POLITECNICO DI MILANO

RELAZIONE DI SINTESI

Il consorzio Cepav Due, Contraente Generale a cui RFI ha affidato la progettazione ed esecuzione della linea ferroviaria AV/AC Milano-Verona, lotto Brescia Est – Verona, ha incaricato il Politecnico di Milano, Dipartimento di Ingegneria Civile e Ambientale (Direttore: Prof. Alberto Guadagnini), nelle persone di:

di sviluppare un servizio di analisi e verifica degli specifici studi idrogeologici, geologici ed idraulici nel territorio interessato dalla costruzione della linea AV/AC Lotto funzionale Brescia Est-Verona, redatti dai progettisti incaricati dal Consorzio Cepav Due.

Figura 1 Evoluzione temporale della portata drenata per unità di lunghezza della galleria valutata per $K = 10^{-5} \text{ m/s}$, $h_0 = 3.5 \text{ m/s}$.

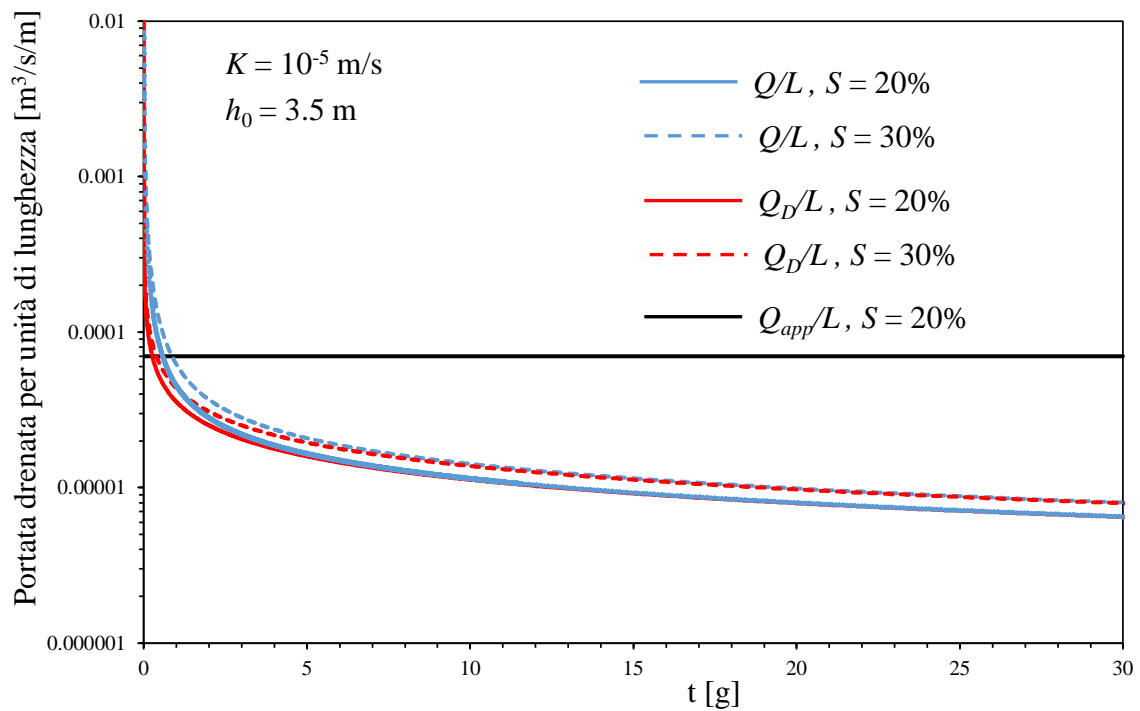
La soluzione approssimata di Dupuit eq. (1) tende a coincidere con la soluzione completa eq. (3) all'aumentare del tempo. A titolo di esempio, in Figura 1 e in Figura 2 si riporta l'evoluzione temporale delle soluzioni (1) (curve continue rosse) e (3) (curve continue blu) valutate per $K = 10^{-5}$ m/s (scenario pessimistico, utilizzando la stessa denominazione riportata nella documentazione analizzata; Figura 1) e per $K = 10^{-6}$ m/s (scenario realistico, utilizzando la stessa denominazione riportata nella documentazione analizzata; Figura 2) utilizzando il valore di h_0 massimo monitorato ($h_0 = 3.5$ m). Allo scopo di valutare l'impatto della porosità del sistema sulla portata drenata in galleria, le analisi sono state effettuate utilizzando sia il valore di porosità stimato (come da documentazione esaminata) per l'acquifero in esame ($S = 20\%$, curve continue), sia aumentando significativamente S fino a valori ancora compatibili per l'area di indagine ($S = 30\%$, curve tratteggiate).

Come atteso, la soluzione di Dupuit (1) sottostima la soluzione completa (3) e le due soluzioni tendono a coincidere all'aumentare del tempo.

La portata approssimata, Q_{app} / L , (curva continua nera in Figura 1 e 2) (i) sottostima la portata drenata durante i primi tempi considerati, i.e. per $t < t_p$, (ii) sovrastima Q / L per $t > t_p$. Il valore di t_p diminuisce significativamente all'aumentare di K ; varia tra circa 14 ore ($S = 20\%$) o 21 ore ($S = 30\%$) per $K = 10^{-5}$ m/s, fino ad raggiungere circa 6 giorni ($S = 20\%$) o 9 giorni ($S = 30\%$) per $K = 10^{-6}$ m/s.

Figura 3 Evoluzione temporale del volume drenato per unità di lunghezza della galleria valutato per $K = 10^{-5}$ m/s, $h_0 = 3.5$ m/s.

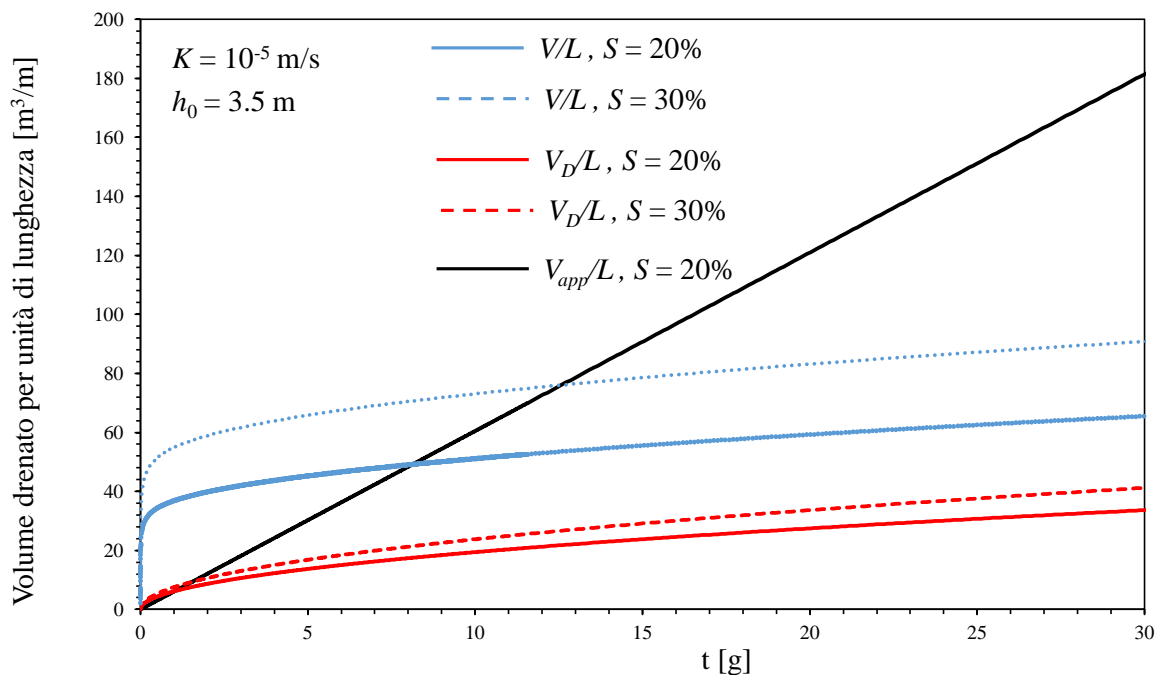
In Figura 3 viene riportata l'evoluzione temporale del volume drenato in galleria per unità di lunghezza valutato con la soluzione di Dupuit (2) (curve rosse) e la soluzione completa (4) (curve blu) per $K = 10^{-5}$ m/s (scenario interpretato come pessimistico), $h_0 = 3.5$ m, $S = 20\%$ (curve continue) e $S = 30\%$ (curve tratteggiate). La soluzione approssimata, V_{app} / L (curva nera) sovrastima significativamente il volume di acqua drenata su scala mensile.

Figura 4 Evoluzione temporale del volume drenato per unità di lunghezza della galleria valutato per $K = 10^{-6} \text{ m/s}$, $h_0 = 3.5 \text{ m/s}$.

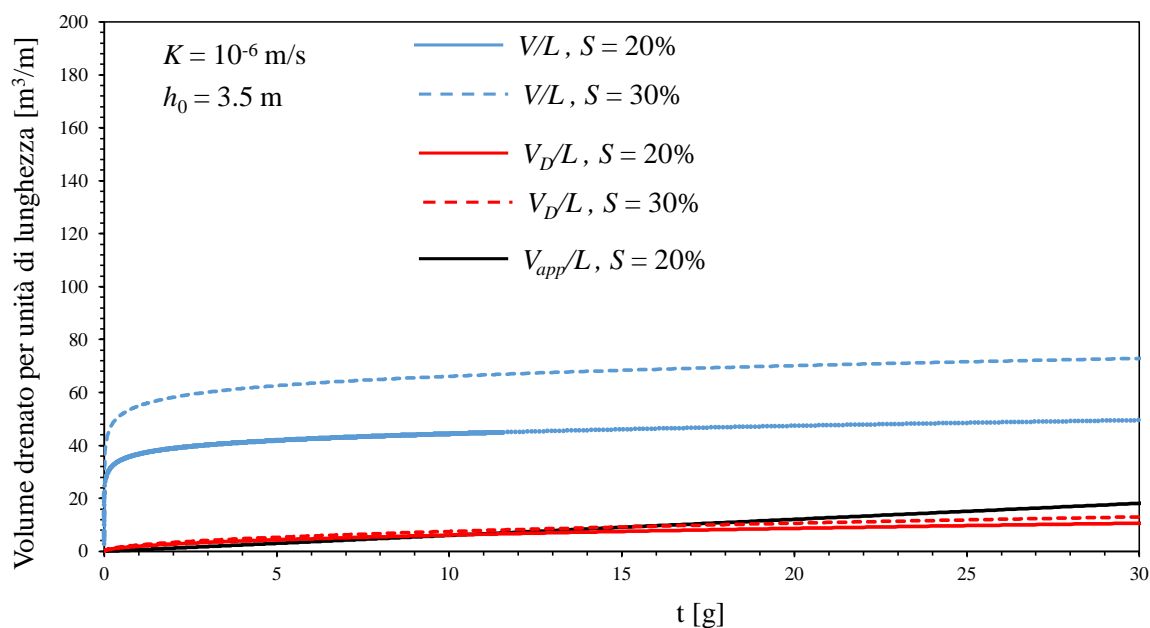
In Figura 4 vengono riportati risultati analoghi a quelli inclusi in Figura 3 e valutati per $K = 10^{-6}$ m/s (scenario interpretato come realistico). In questo caso, il volume drenato risulta essere superiore a quanto stimato da V_{app} / L . Tali volumi sono comunque inferiori a quanto valutato nello scenario pessimistico sopra analizzato.
